AUTOSTRADA DEL BRENNERO S.P.A.  
38121 Trento - Via Berlino, 10 - Tel. +39 0461 212611

**OGGETTO:** Istanza di autorizzazione unica alla costruzione ed esercizio, ai sensi dell'art. 12 del D.Lgs 387/2003, di un impianto di produzione di biometano da digestione anaerobica di biomasse vegetali, sottoprodotti agroindustriali e reflui zootecnici, di capacità produttiva pari a 500 Smc/h, con successiva immissione in metanodotto Snam.  
Localizzazione: Vigasio (VR), strada privata traversa Via dei Ronchi s.n.c..  
**Proponente:** BIOMETHAN GREEN PARK 2 Soc. Agr. S.r.l  
**Riferimenti autostradali:** Autostrada del Brennero - A22  
Tipologia di interferenza:  
- opere sulla fascia di rispetto della carreggiata sud: progr. km 237+100 ÷ 237+500

**Disamina della documentazione**

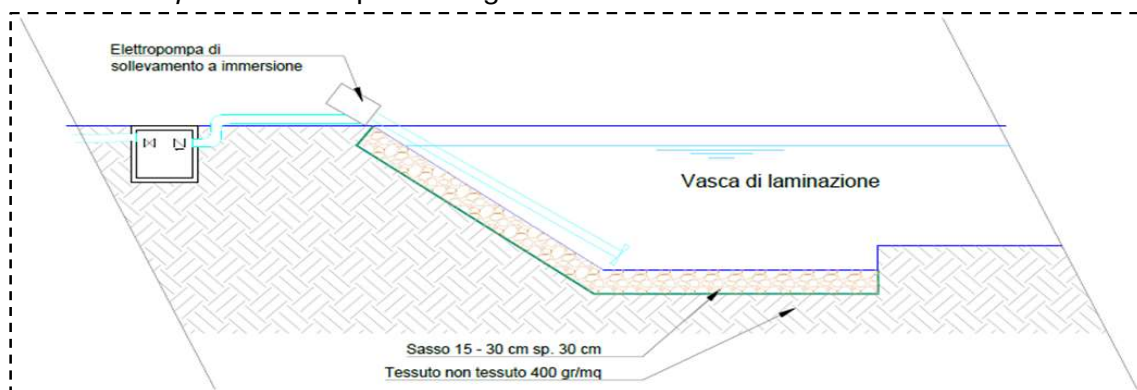
Invece nell'elaborato "DES-774-420-Planimetria attività soggette" (riportato qui a sinistra) per l'impianto/stabilimento che è oggetto dell'attività 1.1.C, ossia "stabilimenti ed impianti ove si producono e/o impiegano gas infiammabili e/o comburenti con quantità globali in ciclo superiori a 25 Nm<sup>3</sup>/h", il perimetro dell'area oggetto della citata attività è rappresentato includendovi anche la fascia di rispetto autostradale, che risulta pertanto interna all'area dello stabilimento/impianto.

Considerato tutto quanto sopra riportato, è evidente che sull'elaborato "*DES- 774-420-Planimetria attività soggette*" il perimetro dell'attività soggetta a controllo di prevenzione incendi 1.1.C dovrà essere rettificato ed indicato in corrispondenza del limite della fascia di rispetto autostradale, in modo da non includere la fascia di rispetto autostradale nel perimetro dell'impianto. L'elaborato pertanto dovrà essere revisionato.

1) L'elaborato "*DES- 774-420-Planimetria attività soggette*" dovrà essere revisionato e nella versione riveduta il perimetro dell'attività soggetta a controllo di prevenzione incendi 1.1.C dovrà

essere indicato in corrispondenza del limite della fascia di rispetto autostradale (60 m dal confine autostradale), in modo da non includere la fascia di rispetto autostradale nel perimetro dell'impianto.
